# 大型バスの動力伝達装置（自動変速機用制御ユニット）のリコールについて

平成 25年2月12日

## リコール届出番号3090

# 改善箇所説明図

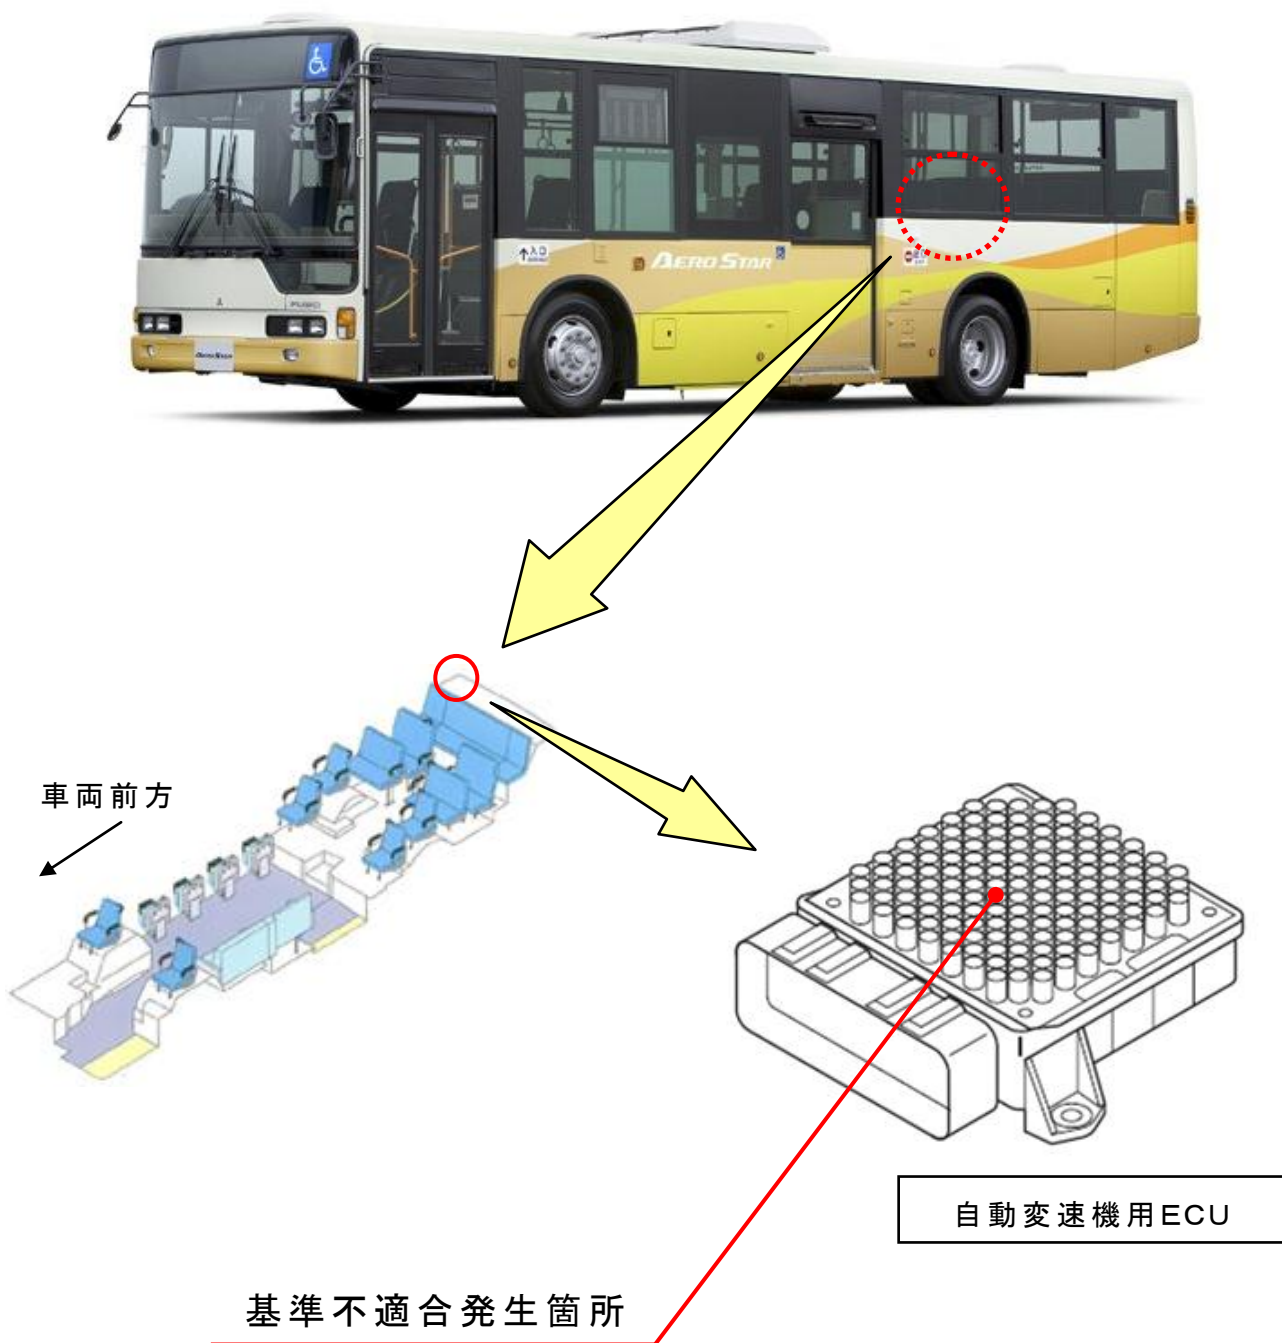
自動変速機を搭載した大型路線バスにおいて、自動変速機用ECU内部のハンダが亀裂して変速ショックの増大やギヤ段の固定が生じ、最悪の場合、エンジンが再始動不能となるおそれがある。

全車両、自動変速機用ECUを対策品に交換する。

注：□は、交換部品を示す。
